## 質 問 回 答 書

年 度	令和7年度
工事(業務)番号	第25000004号
工事(業務)名	河西橋旧橋撤去工事
工事(業務)場所	和歌山市西藏前丁地内
質問事項	回答事項
1. 仮橋架設・撤去工 導杭打込について 上記作業において、導杭の材料費については計上されてますでしょうか？ご教示願います。	1. 当歩掛内の諸雑費として率計上しております。
2. 仮橋架設・撤去工 杭橋脚打込工について 上記作業において、支持杭L=20.0mについて継ぎ施工は有りでしょうか無しでしょうか？	2. 継ぎ施工無しで設計内訳書のとおり積算を行ってください。 なお、継ぎ施工有への変更については受注後の協議対象とします。
3. 仮橋架設・撤去工 仮橋賃料について 上記において、仮橋に必要な副部材が表記されていないと思われませんが、ご教示願います。	3. 副部材は、各主部材を連結するボルトを計上しておりますので、設計内訳書のとおり積算を行ってください。なお、受注後の照査により、その他副部材が必要となった場合は、設計変更の協議対象とします。
4. 仮橋架設・撤去工 仮橋賃料について 上記において、主桁 損料20%の意味を、ご教	4. 主桁鋼材の購入価格の20%を損料として計上しております。

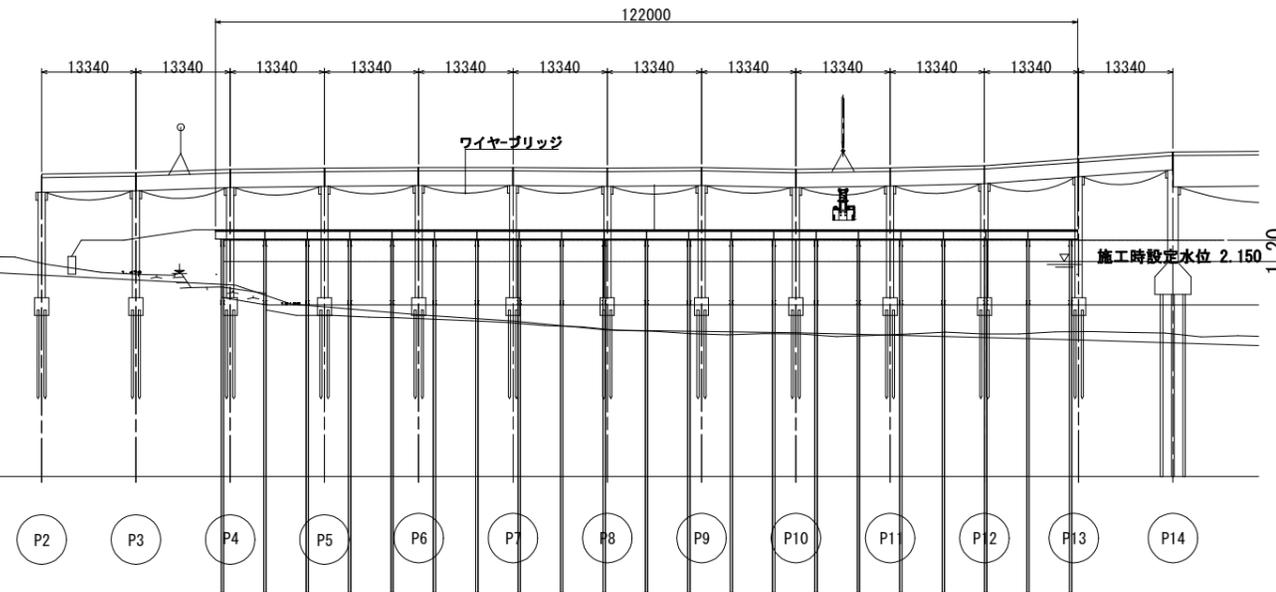
7. 設計書P1旧橋撤去工の桁切断撤去工について桁材の鉄板厚さを教示願います。

7. 以下の表のとおりです。

形状	断面 (mm)	長さ (mm)	部材名
L	150x100x12	13260	主桁
PL	900x12	13260	〃
〃	125x8	900	〃
L	125x75x7	900	〃
〃	75x75x6	1090	横桁
〃	65x65x6	1270	〃
〃	65x65x6	1300	〃
〃	75x75x6	1090	横構

# 上部工撤去計画図 (P2~P13径間)

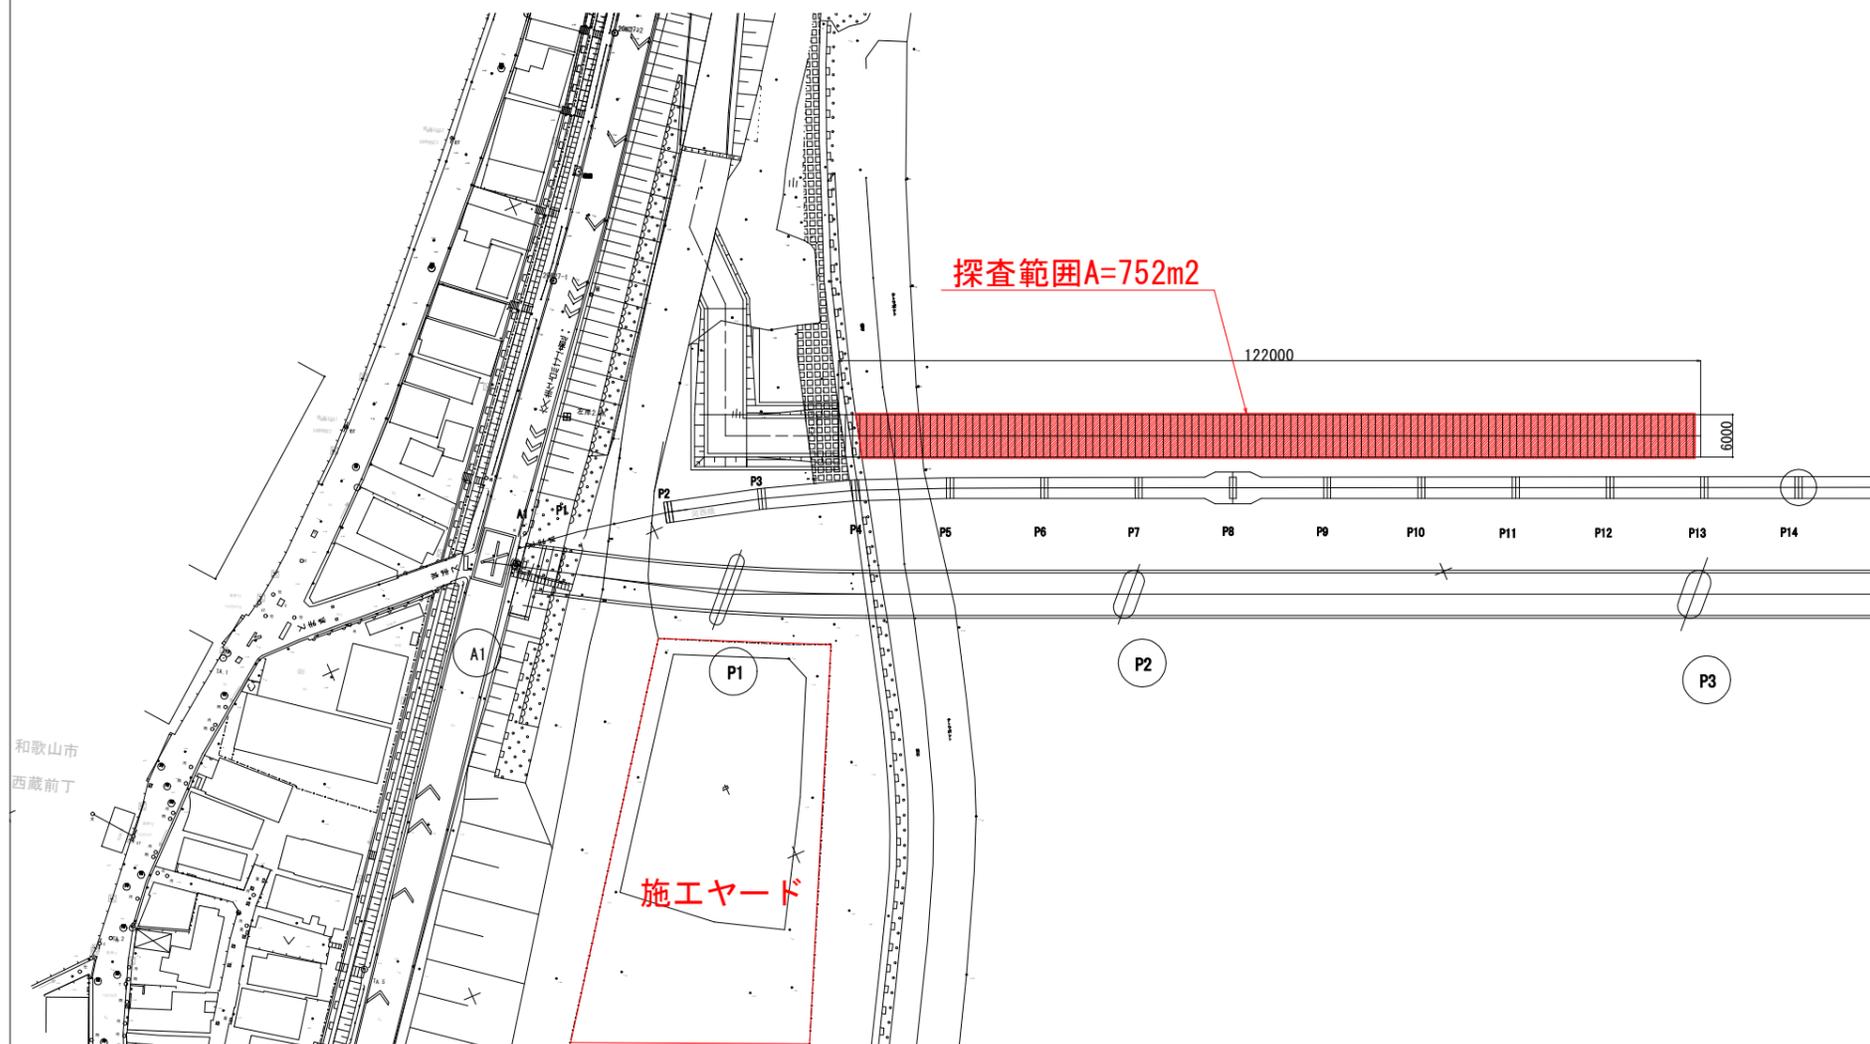
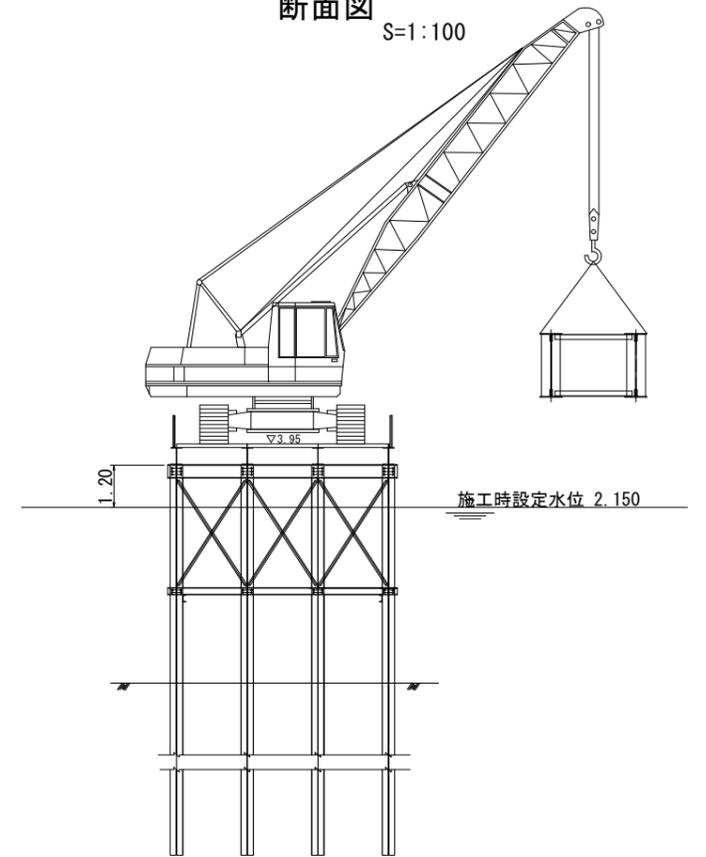
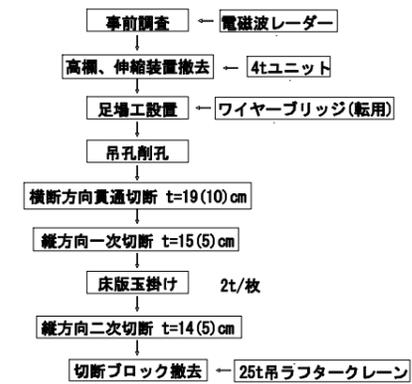
<p>9. 設計書P1旧橋撤去の床版と桁の切り離しについて 床版コンクリート切断後、床版ブロック撤去に伴い桁材との切り離しが不可の場合は変更対象になりますか。</p> <p>10. 設計書P1床版コンクリート切断工について 陸上部および水上部のコンクリート床版切断時は吊切断となるのか教示願います。 (横断面での両端は吊切断、中央部は吊無し切断)</p> <p>11. 作業ヤードについて 撤去作業全体の左岸側の作業ヤードが不明です。 (作業ヤードの範囲を教示願います。)</p>	<p>9. 設計内訳書のとおり積算を行ってください。受注後、設計変更の協議対象とします。</p> <p>10. すべて吊切断となります。</p> <p>11. 別紙図面のとおりです。</p>
--	---

年 度	令和7年度	
工事(業務)番号	第25000004号	
工事(業務)名	河西橋旧橋撤去工事	
工事(業務)場所	和歌山市西藏前丁地内	
	質 問 事 項	回 答 事 項
	<p>1. 仮架橋工の主桁の損料について</p> <p>①第1号内訳書に「主桁 損料20%」と記載がありますが、どの様に積算を行われているのでしょうか。(購入価格の20%を当工事の損料として計上されているのでしょうか。)</p> <p>②実際では購入価格の20%の損料での取引は不可能で、新材を購入し、全損→スクラップ処分となり、現設計と大きく乖離が発生します。主桁全損については設計変更の協議対象と考え、現段階では設計内訳書に準じ、購入価格の20%を当工事の損料として見積りを行えばよろしいでしょうか。</p> <p>2. 特記仕様書P6,7 2-6 施工条件 ④に記載のある「潜水磁気探査位置図」がありません。</p>	<p>1.</p> <p>①5月14日付けで質問があったことに対する質問回答書の「回答事項4.」を参照ください。</p> <p>②5月20日付けで質問があったことに対する質問回答書の「回答事項2.」のとおりです。</p> <p>2. 別紙図面のとおりです。</p>
